福島第一原子力発電所 特定原子力施設に係る実施計画変更比較表（第Ⅱ章 2.5 汚染水処理設備等）

福島第一原子力発電所 特定原子力施設に係る実施計画変更比較表 (2.16.1 多核種除去設備)

福島第一原子力発電所 特定原子力施設に係る実施計画変更比較表 (2.16.2 増設多核種除去設備)

福島第一原子力発電所 特定原子力施設に係る実施計画変更比較表 (2.16.3 高性能多核種除去設備)

図-4 配管概略図 (7/14)

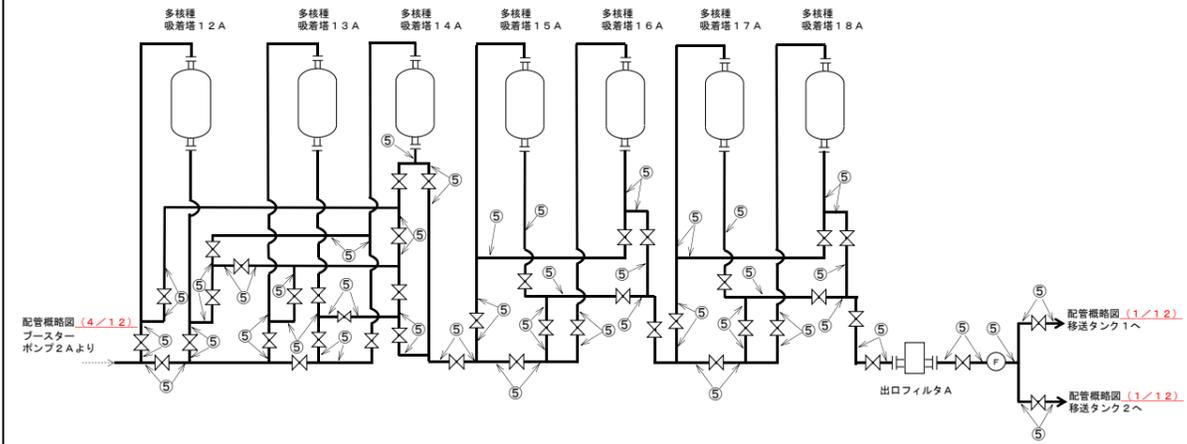
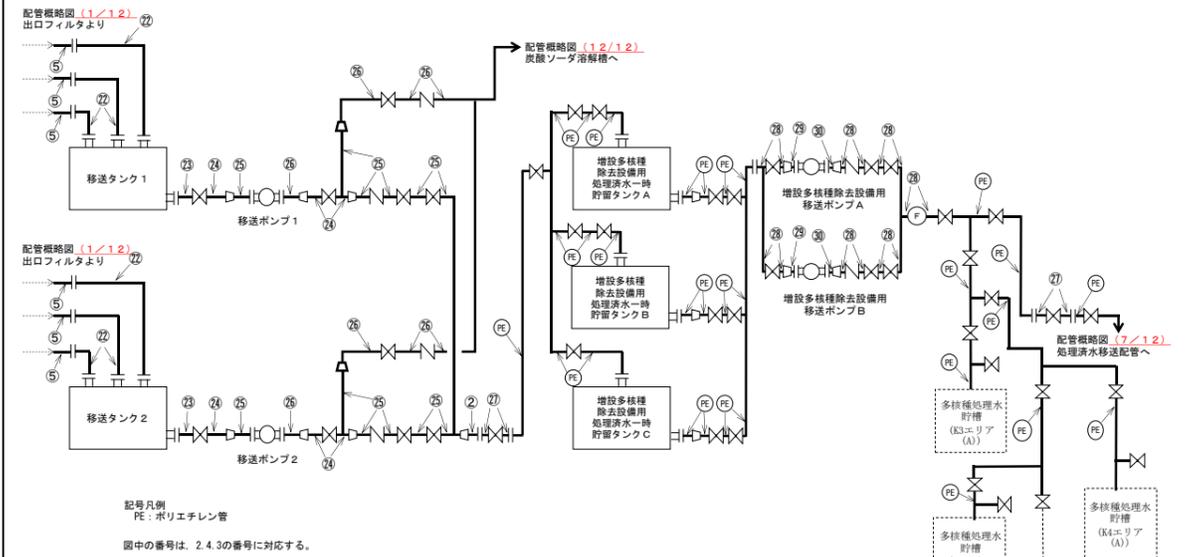
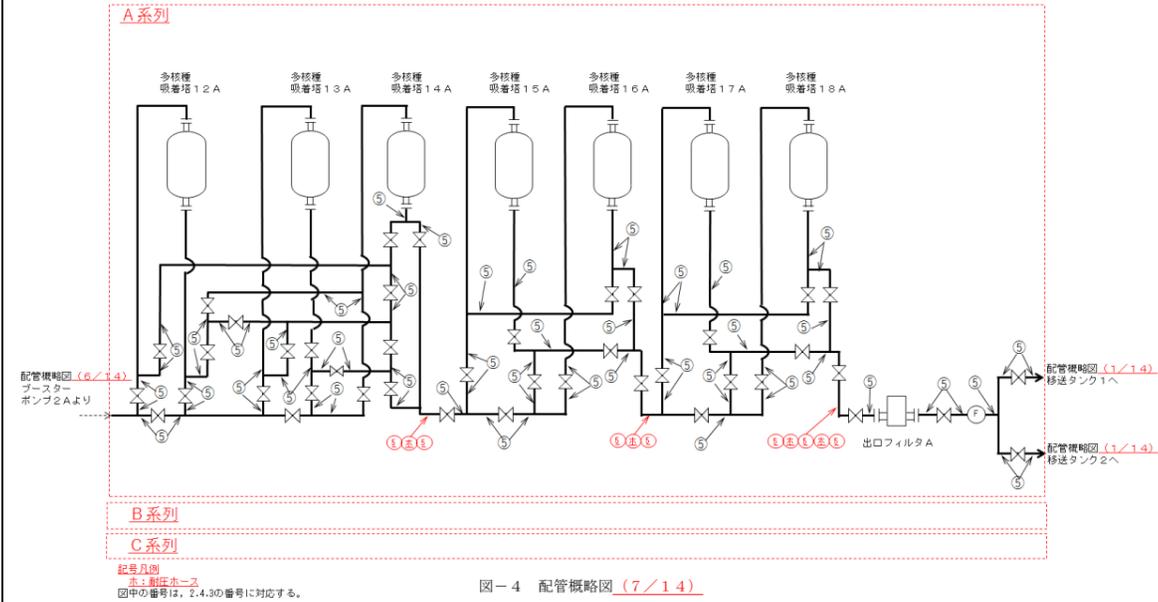
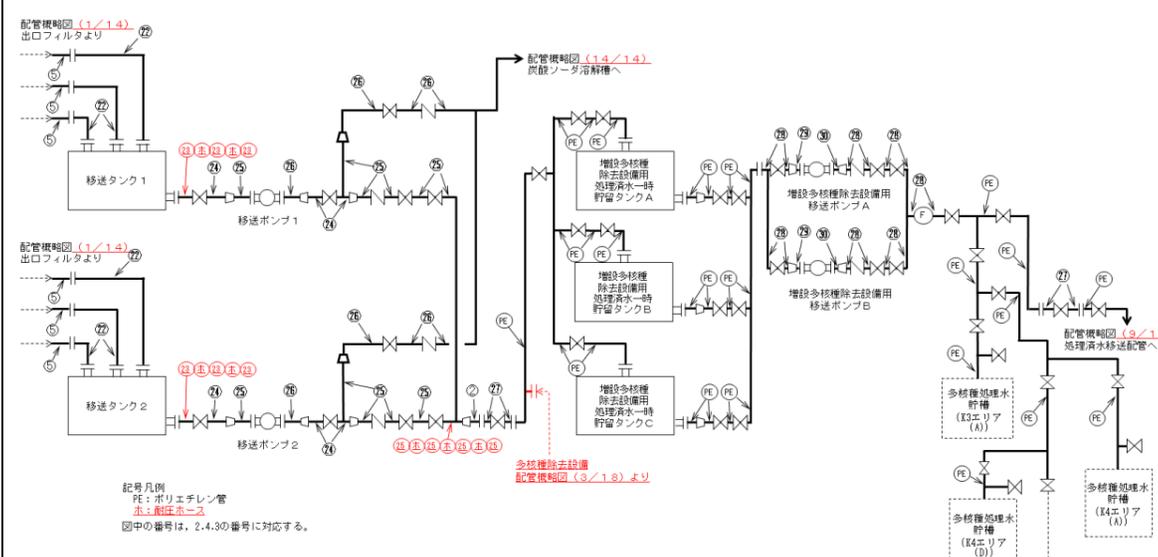
前処理装置改造に伴う記載の変更及び追加、その他記載の適正化

前処理装置改造および連絡配管追設に伴う記載の変更及び追加、その他記載の適正化

図-4 配管概略図 (9/14)

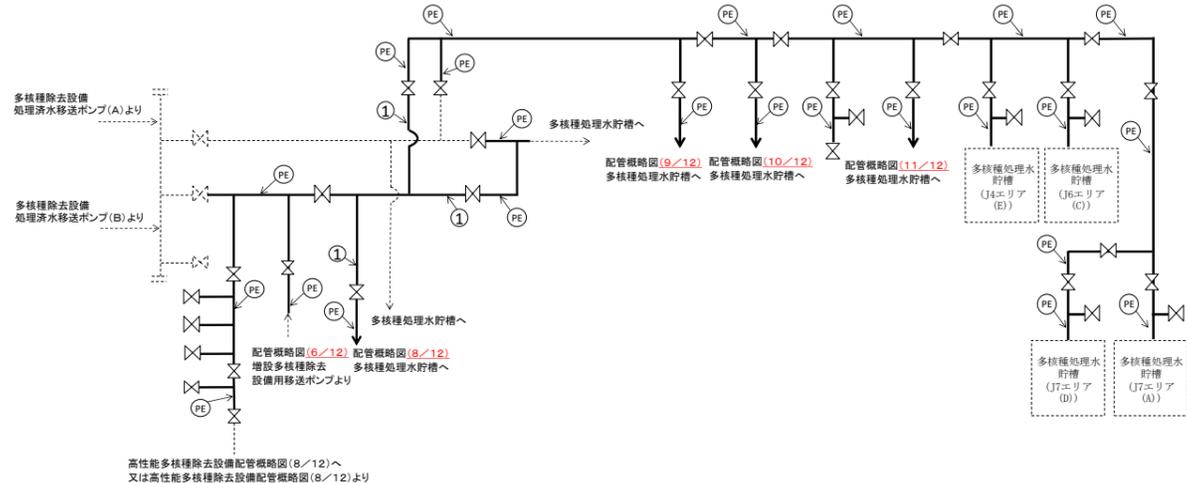
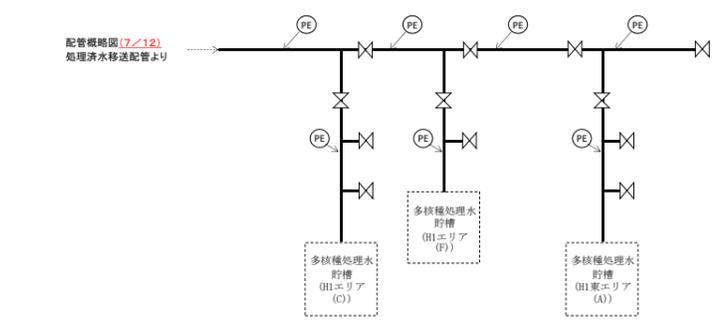
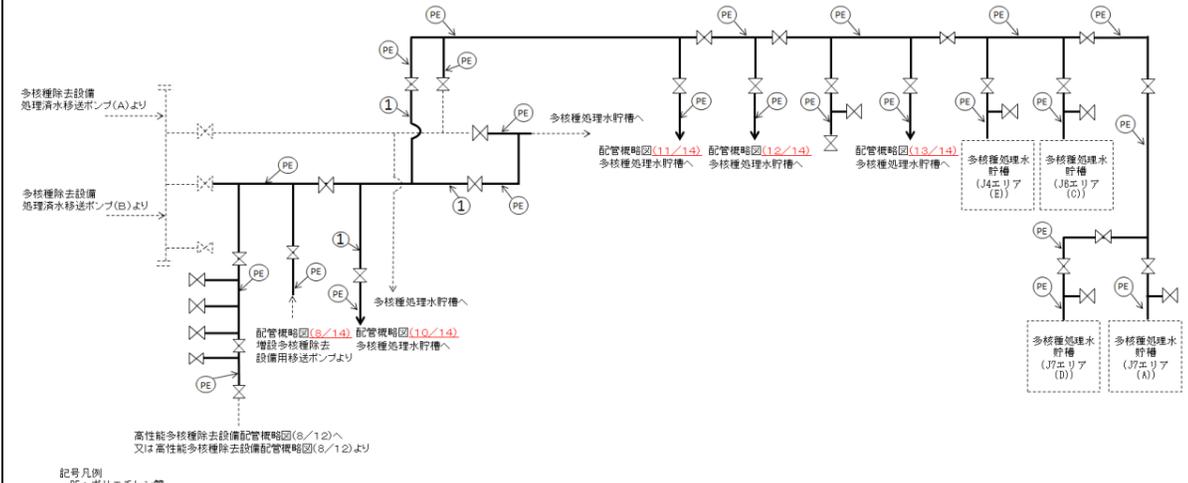
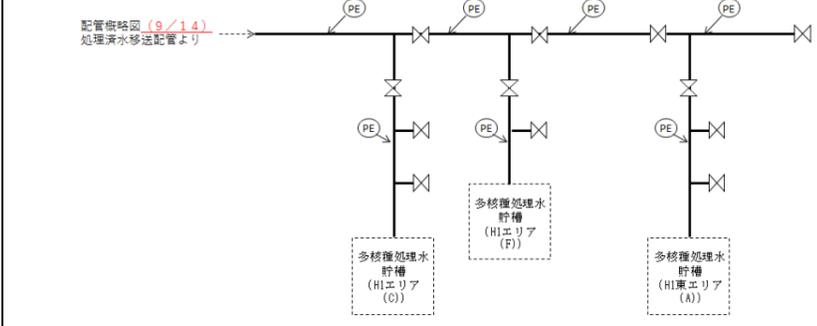
前処理装置改造に伴う記載の変更及び追加、その他記載の適正化

前処理装置改造に伴う記載の変更及び追加、その他記載の適正化

図-4 配管概略図 (11/14)

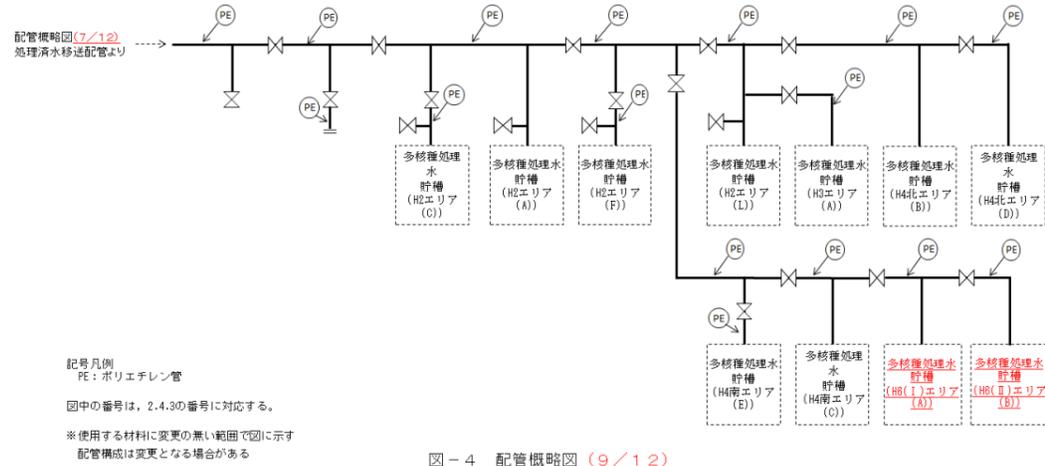
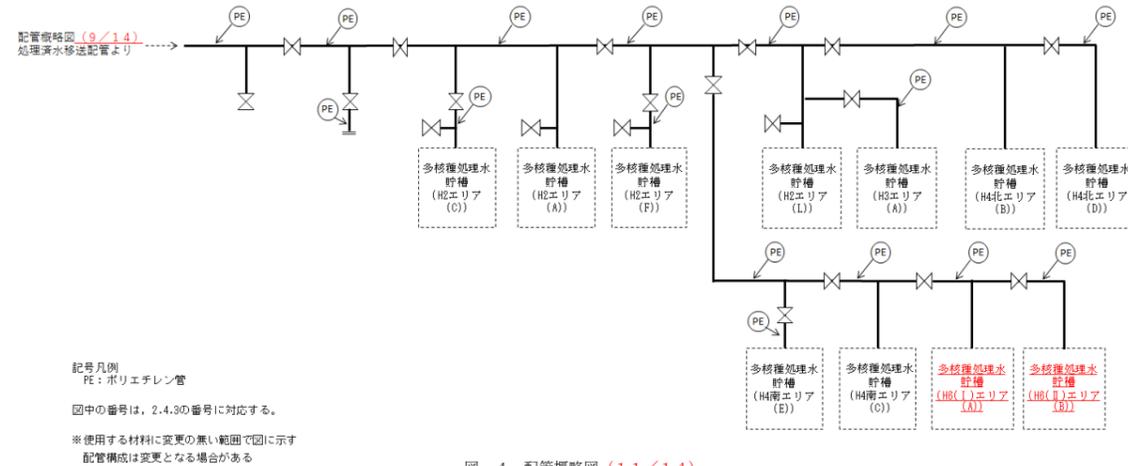
前処理装置改造に伴う記載の変更及び追加、その他記載の適正化

図-4 配管概略図 (12/14)

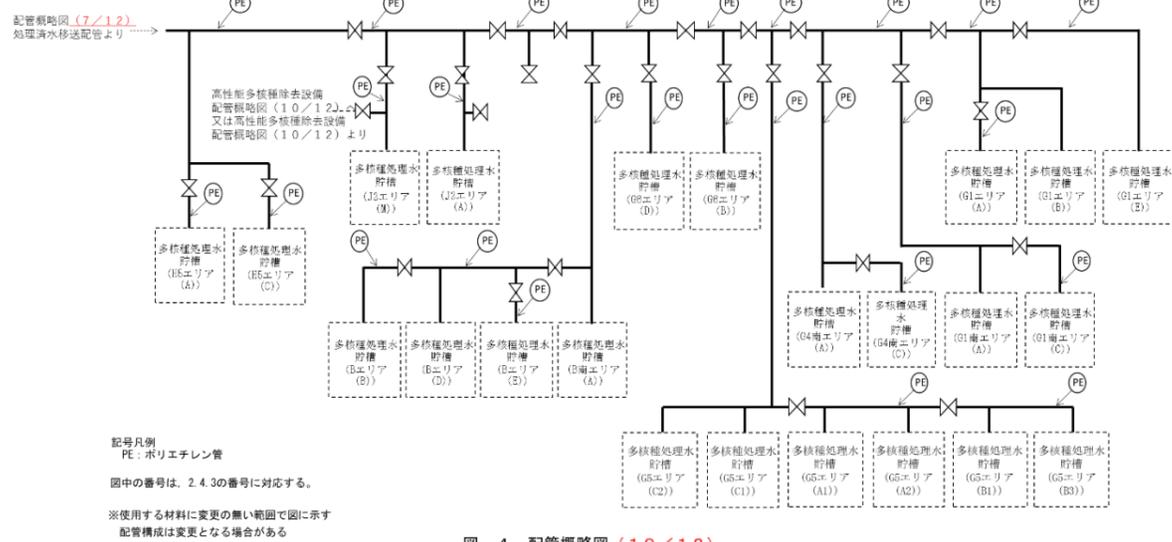
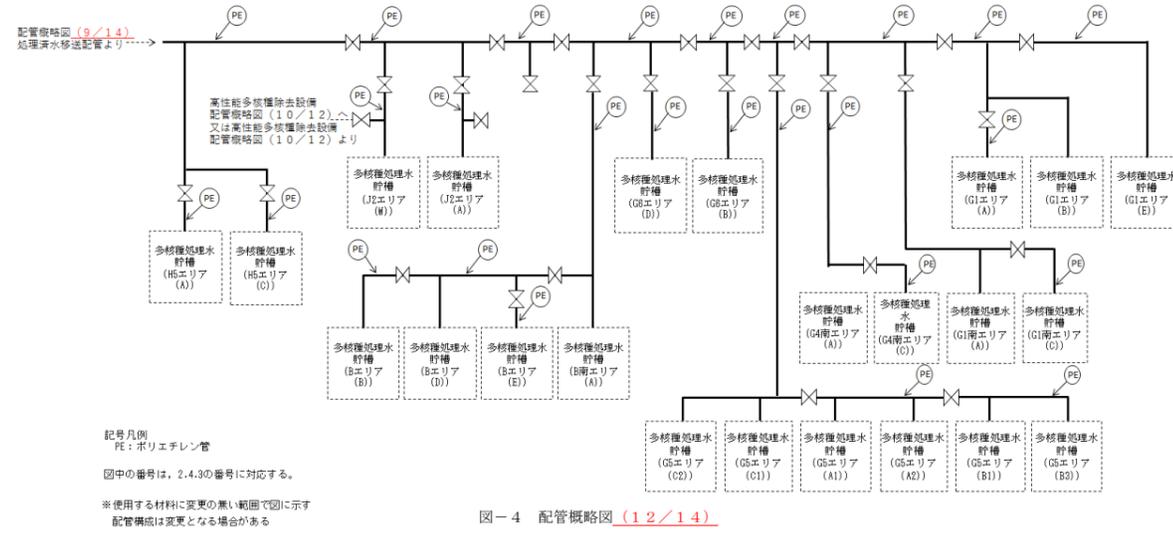
前処理装置改造に伴う記載の変更及び追加、その他記載の適正化

図-4 配管概略図 (1.3/1.4)

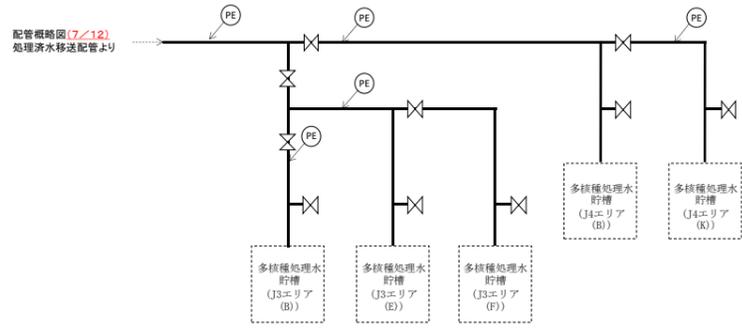
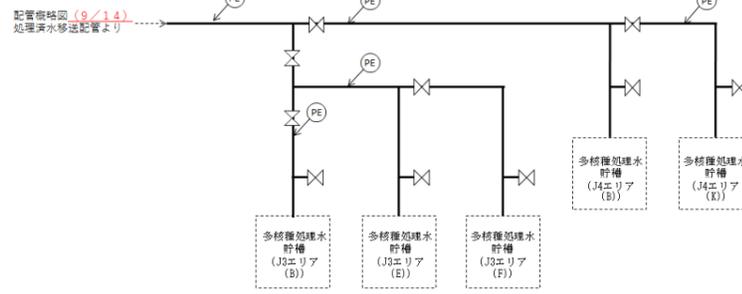
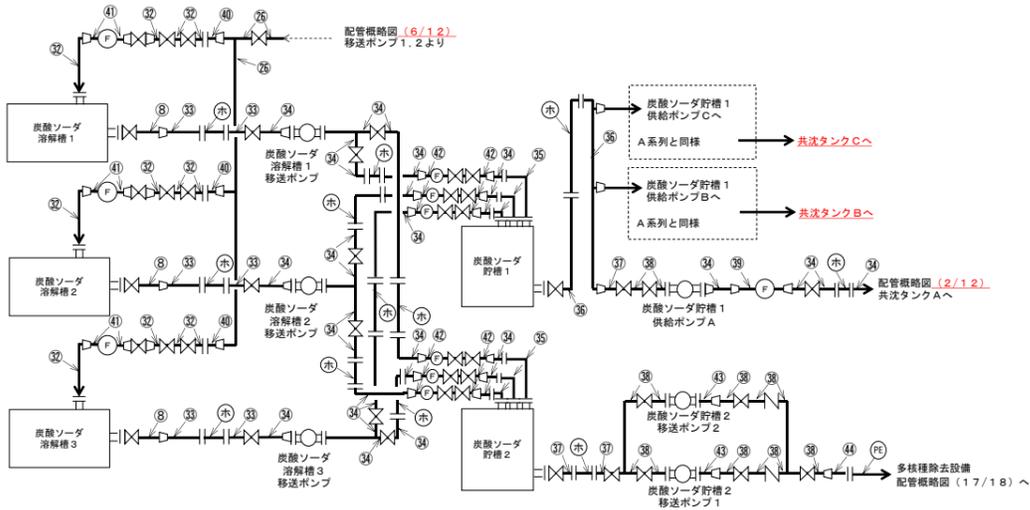
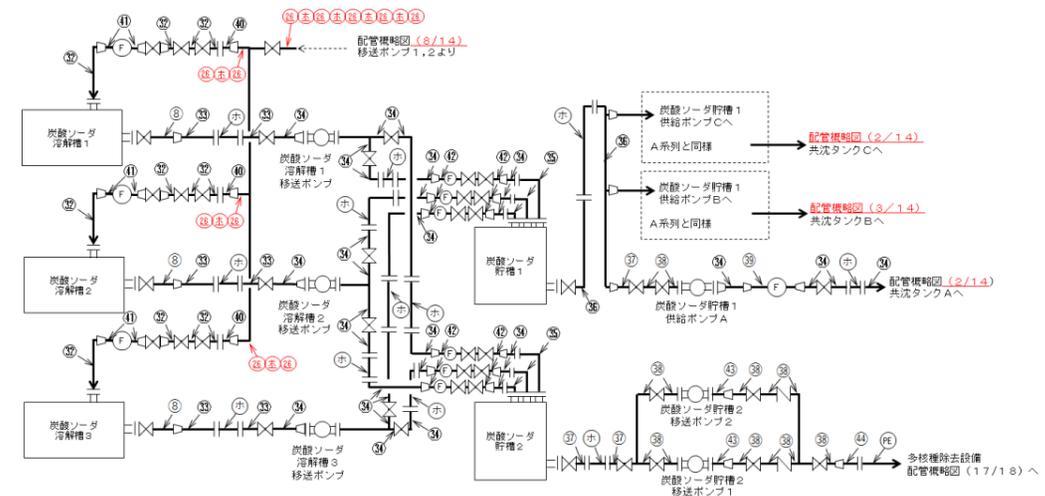
前処理装置改造に伴う記載の変更及び追加、その他記載の適正化

前処理装置改造に伴う記載の変更及び追加、その他記載の適正化

図-3 高性能多核種除去設備の系統構成図

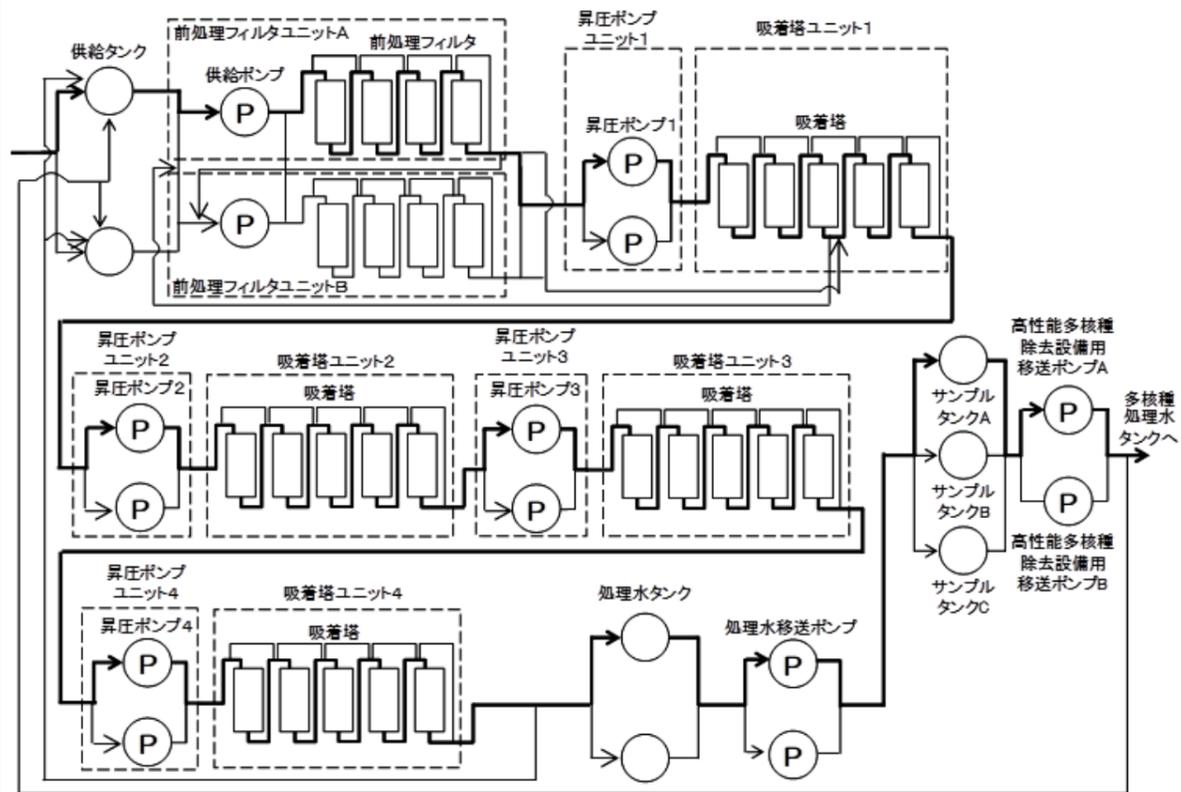
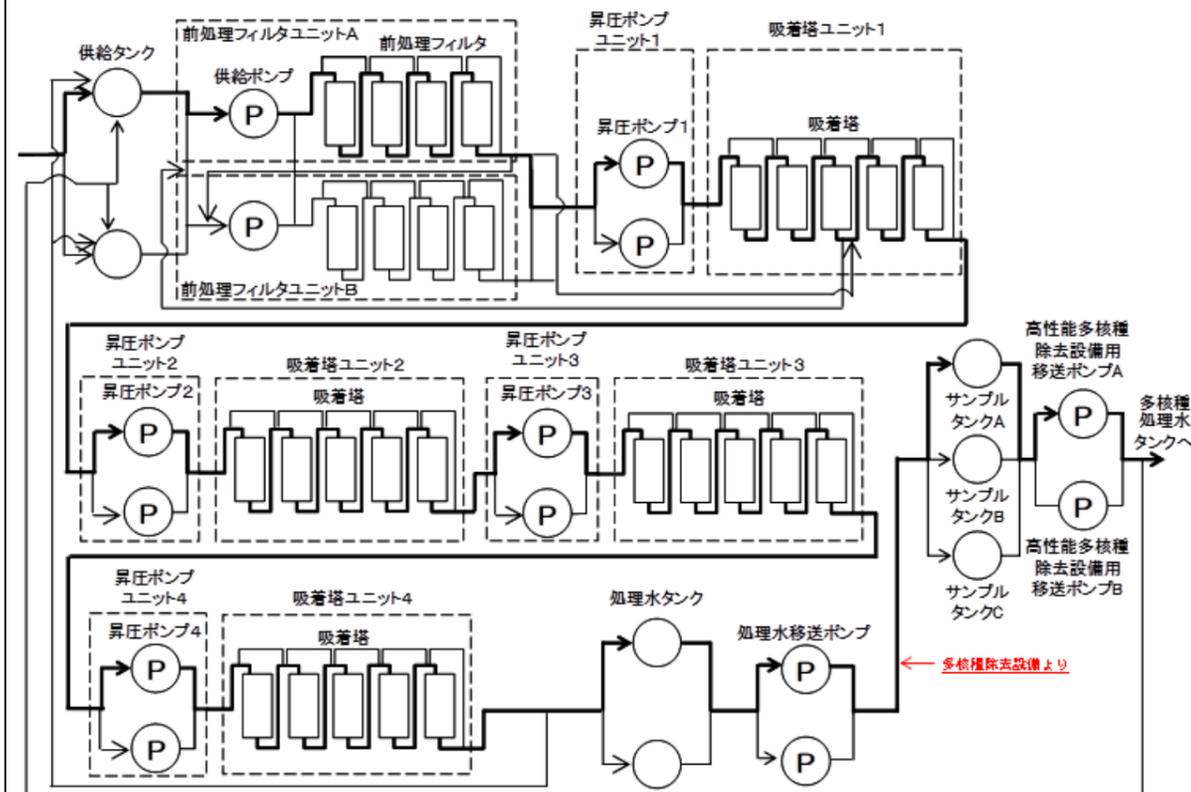
連絡配管追設による記載の変更
